構造解析モデルの妥当性について

【豊洲市場/水産仲卸売場棟】

市場問題プロジェクトチーム

①上部構造+杭一体モデル (1)応力図

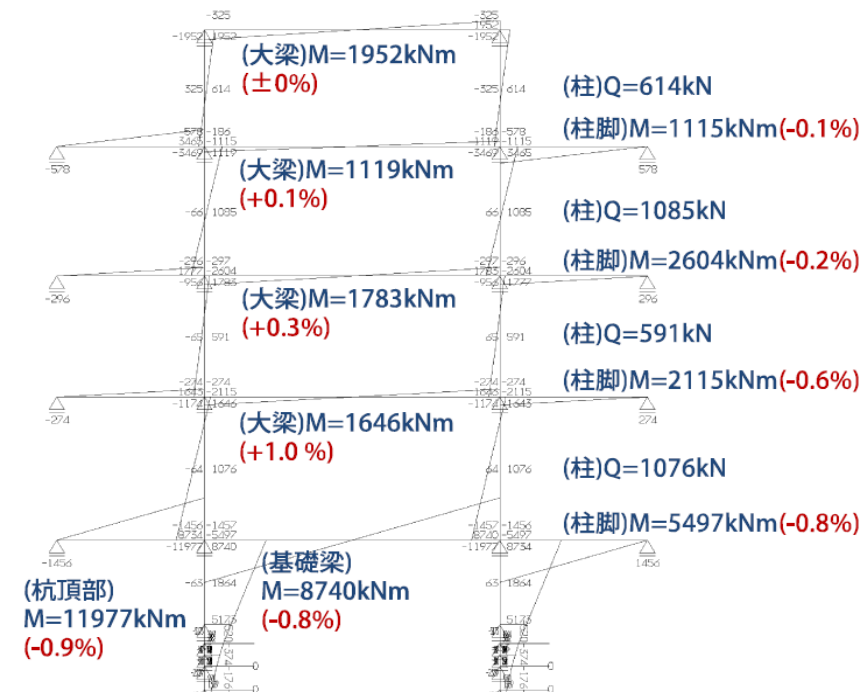
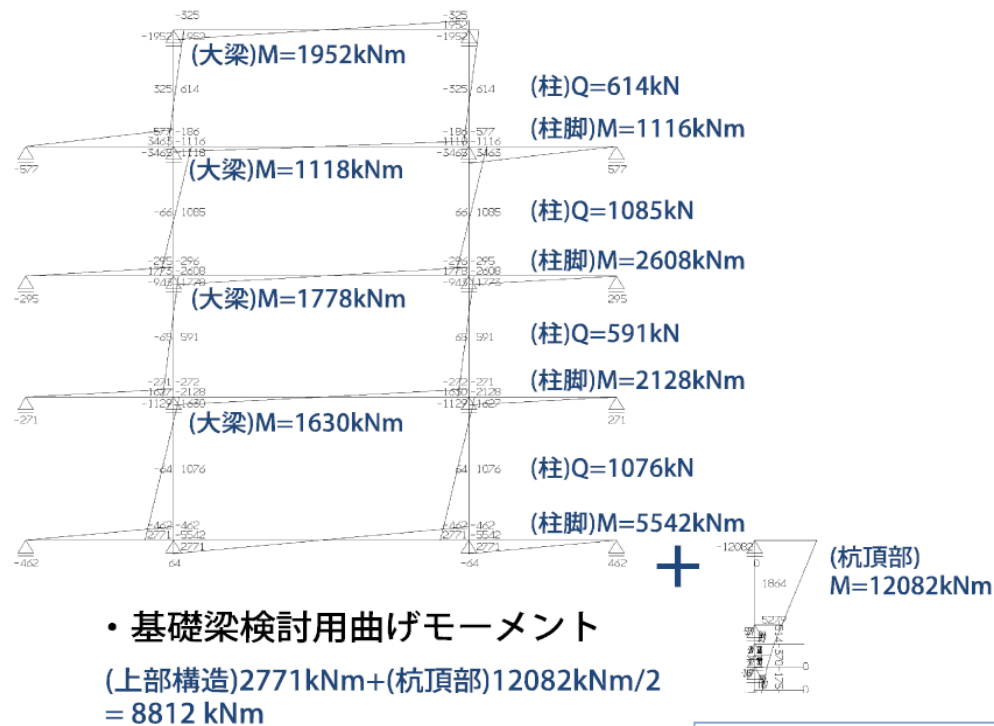
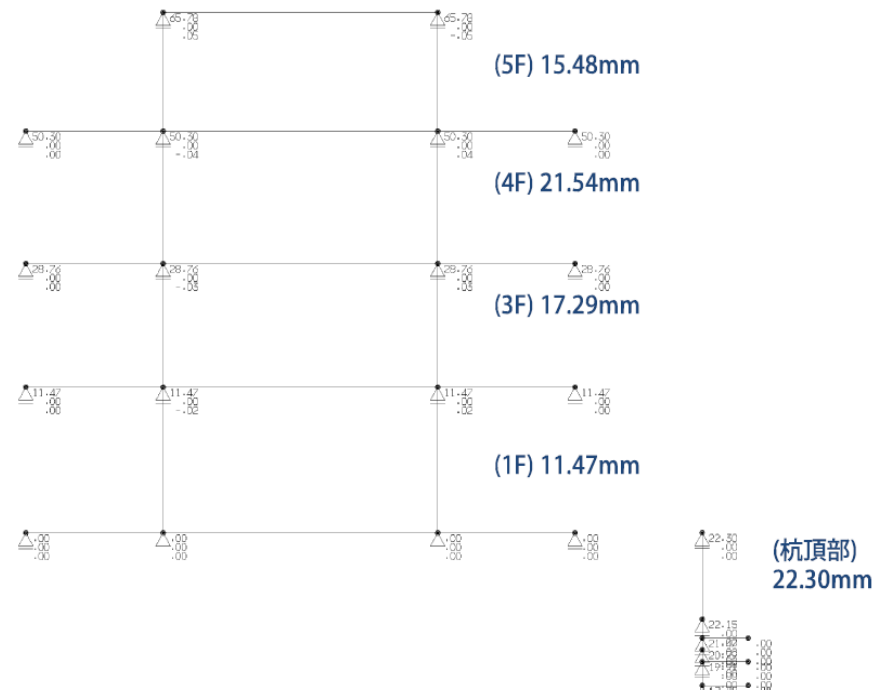
- ・設計時のモデルは、**上部構造と杭・基礎を分離して**、それぞれ安全側のモデルとして検討を行っている。
- ・これに対して、高野氏より**上部構造と基礎を一体化して**モデル化すると上部構造の応力・層間変位が変わるのではないかという指摘があった。
- ・市場問題PTは、日建設計に対して設計時のモデル化の妥当性と検証するために「**上部構造+基礎+杭**」**一体モデル(フルモデル)**の追加検討を依頼した。
- ・追加検討による検証結果から、日建設計の設計時のモデル化は妥当であると判断した。

- ・ 一体モデルの地上部各部の応力は、設計モデルに対して最大で1%の変化であり、ほぼ同一の応力状態と言える。
- ・ 一体モデルの基礎梁応力は、設計モデルの基礎梁検討用曲げモーメントに対して0.8%減であり、設計モデルが安全側の設定となっている。
- ・ 一体モデルの杭頂部応力は、設計モデルに対して0.9%減であり、設計モデルが安全側の設定となっている。
- ・ 以上より、設計モデルでも地上部の応力、変形を適切に評価できることを確認した。

「ケース1」と「ケース2」の比較

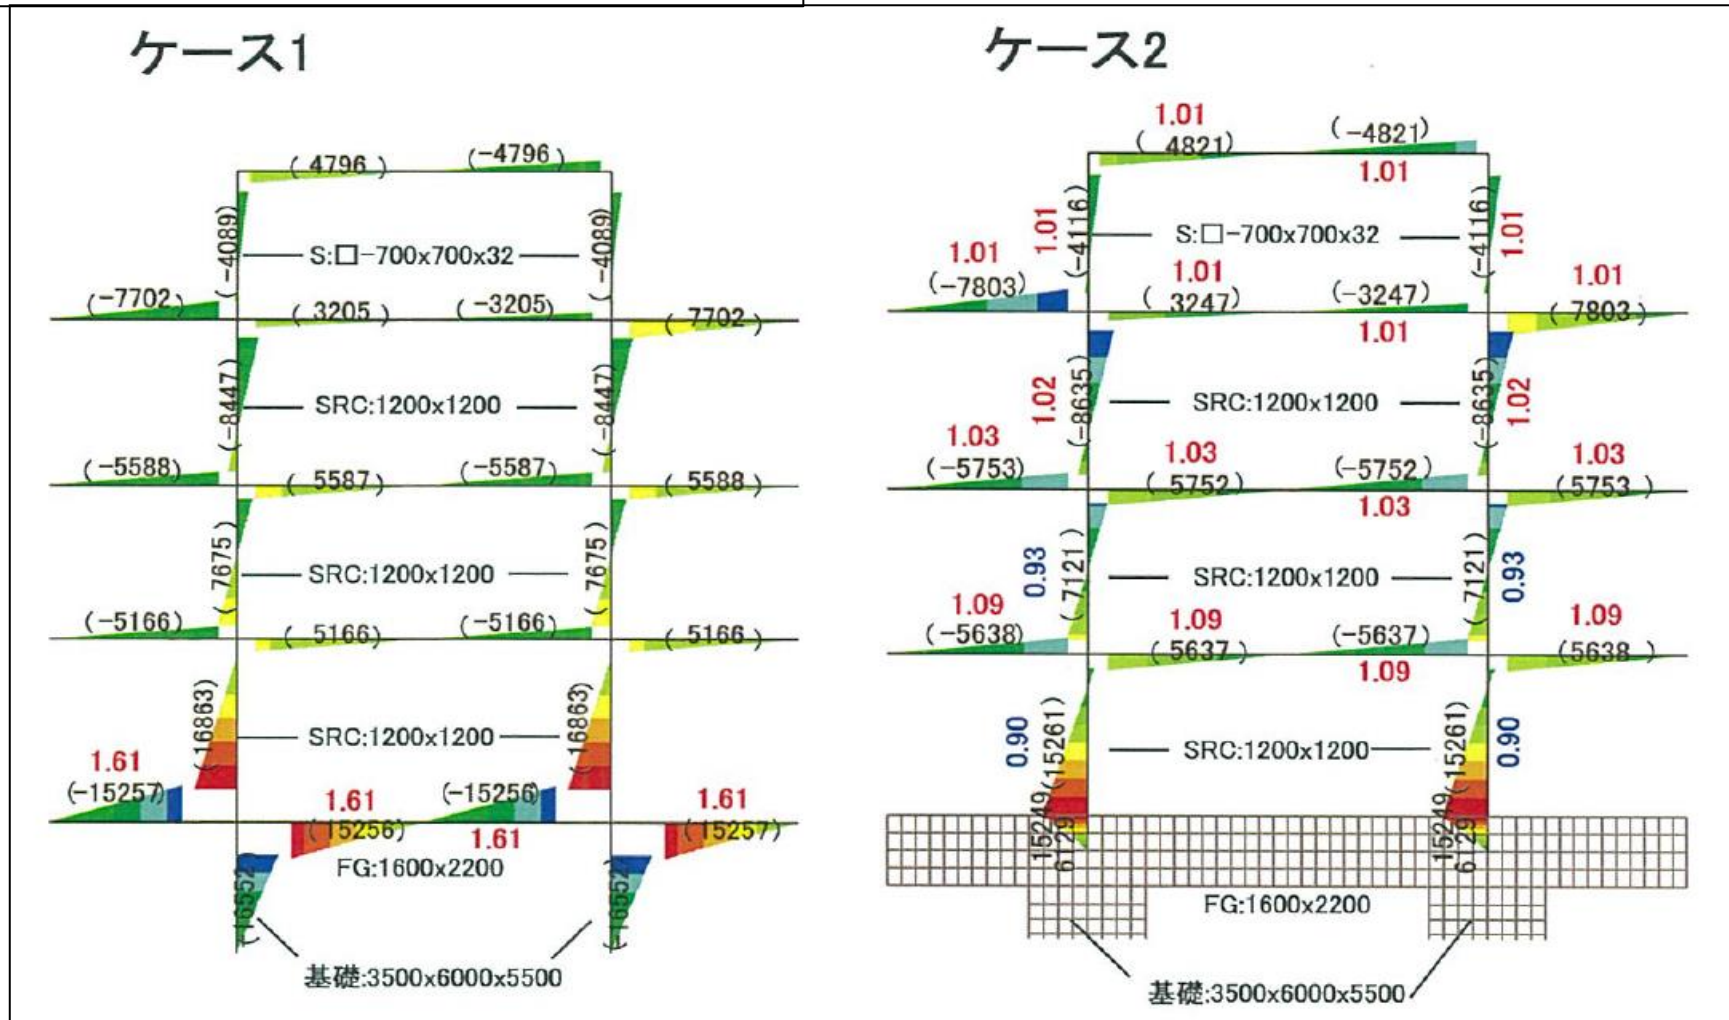
- 「ケース1」(線材モデル)と「ケース2」(一部有限要素モデル)で、地上部の応力に大きな違いが生じている。
- この理由は、有限要素モデルの基礎・基礎梁と、線材モデルも1階柱の境界部分のモデル化が不適切であるためである。
- 有限要素モデルと平面保持の仮定に基づいて線材置換したモデルの境界部は、慎重に設定する必要があり、提示された「ケース2」は不適切なモデル化であると評価する。
